Plano de una porcion de la Ciudad de Santiago que demuestrá la situacion, que segun el Proyecto de los Padres de S. Fran.º, deve tener la fachada de su Iglesia, con la derecha Camino Relativo; y de la que yo el Excmo. conde de los Rios, propongo, para evitar los inconvenientes de aquella, que aun son maiores para la Iglesia, que para el Publico.

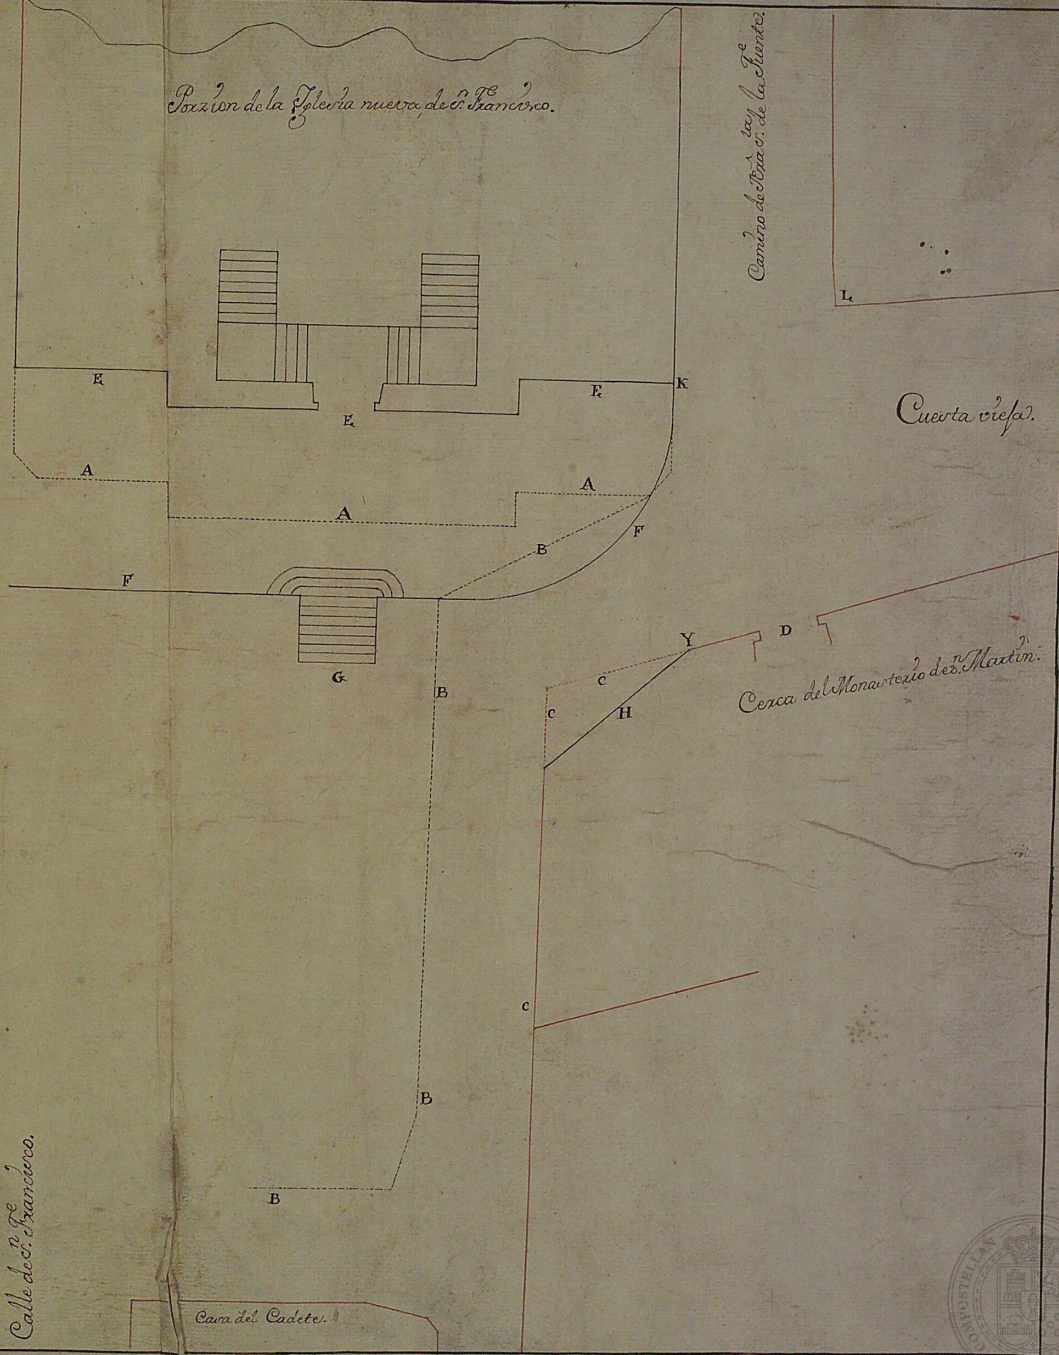
Las líneas punteadas de negro, señaladas A, juntan con las marcadas B, y con de Voz, que hazen parte de la Cerca del Monasterio de S. Martin; denotan la figura de Plano que haze la fachada de la Iglesia, en el Proyecto, y lo de Confesion deca quedar el Camino; el que ade mas de obligar à un diámetro estrecho, no hay la menor duda que habiendo de cubrir el espacio de la Puerta, delante de la Puerta, de diez Casas, quedaria ésta, como entorcedida; cuyos inconvenientes, añadidos à lo estorbo de la orcion de este Camino, con la fachada; à lo mucho que se pierden en todo el espacio que queda, hazer de hazer, para que el Camino de S. Fran.º, se elevare à la altura de la Puerta de los Casas del Oficio Monasterio, y en la D; y al de presentarse el todo de la obra, demarcaron, à la izquierda de la Puerta, quitándole todo su Vista; hazer como imposible coniga con el todo.

De otro supuesto, para evitar estos inconvenientes, y acercar un camino Commodo à todos los Citadores de la Calle de la Puerta Vieja, y de los que se presenten Ciudad entera, sin poder de vista el derecho, y de morosa de la misma Iglesia; hazer no equívoco no perjudica à esta en Cosa alguna, antes la eleva mas; por lo que queda el Pórtico de S. Fran.º, devese que quede como es E, mas por ser inevitable, para la comodidad, poco à poco la profundidad de los Casas, con que se elige en este ejemplo, hazer el plano, ornado F, para formar una especie de Pórtico, y por medio de la elevacion de la Puerta, que se figura en el, para en once u doce escalones, el alto de diez Casas, y queda, de modo, que unido à la altura de la Calle de S. Fran.º, à la Iglesia, y que queda y media; que en las mismas, que al menos deve ser el alto de la Puerta G, mas alto que el pavimento de la Iglesia, y ornado Martirio con cinco Casas, para arriba la propina distancia desde G hasta D, para este punto esta obra, llamado con el nombre de la Iglesia, nuevo el azar y media; lo que viene á ser, para el edificio, es foroso, Comodar de la Puerta F, y el de la Puerta de los Casas del Monasterio de S. Martin con cinco Casas, con lo que tambien el camino de S. Fran.º, se presenta de tanto de tanto tener para el todo, como se foroso, con la Puerta vieja, no obstante de estar impreso el plano de los Casas de tanto del ángulo I; y afin de S. Martin el edificio que quedaria, entre el Pórtico y el de tanto que ha de hazer encima del Pórtico, y la Cerca del Monasterio de S. Martin, en un mismo in diámetro, se hace de S. Fran.º, y se va a la ochava H, de cuya manada se trata, que en lo que se trata de S. Fran.º, la Puerta de los Casas de los Casas, tres Casas, y tres Casas de diferencia de altura, y en lo mas estrecho del Desfiladero de la Calle, siete Casas, que en un trecho y tendiente, no del todo contrario à un paso de ahogado, y va, mas en quando no es de la comodidad mayor Comodidad; y viene quando ha podido de cubrirse mi punto alcazar, no me falta para hazer todo este oracion, con tanta à esta segunda Iglesia, de diez Casas, y de diez Casas, con que deve quedar la Iglesia y su Puerta Comodoro de la Cerca del Monasterio de S. Martin.

Desde donde empieza la ochava de la Cerca al Cortado de la Puerta de los Casas, ó punto X, hasta el ángulo de S. Fran.º, de la Puerta de los Casas, debe haber cinco Casas, con lo que adelantando la Puerta, conforme demuestra el Plano, quedará esta, distante del terreno, inmediato al Pórtico, y en la Puerta, con que se trata en la Puerta, y de diez Casas, y queda, con tanta en ellas, el espacio de la Puerta de la Puerta; cuyo todo, es suficiente para que el todo coniga con el todo.

Por último, à la Puerta, y à distancia de diez Casas y media, à de diez Casas, con que se trata de S. Fran.º, y de diez Casas, el espacio que deve quedar el todo, en la forma que se figura.

La ochava de la Cerca del Monasterio, deve empezar, por el frente à ochavas del ángulo, y à cinco por el Cortado.
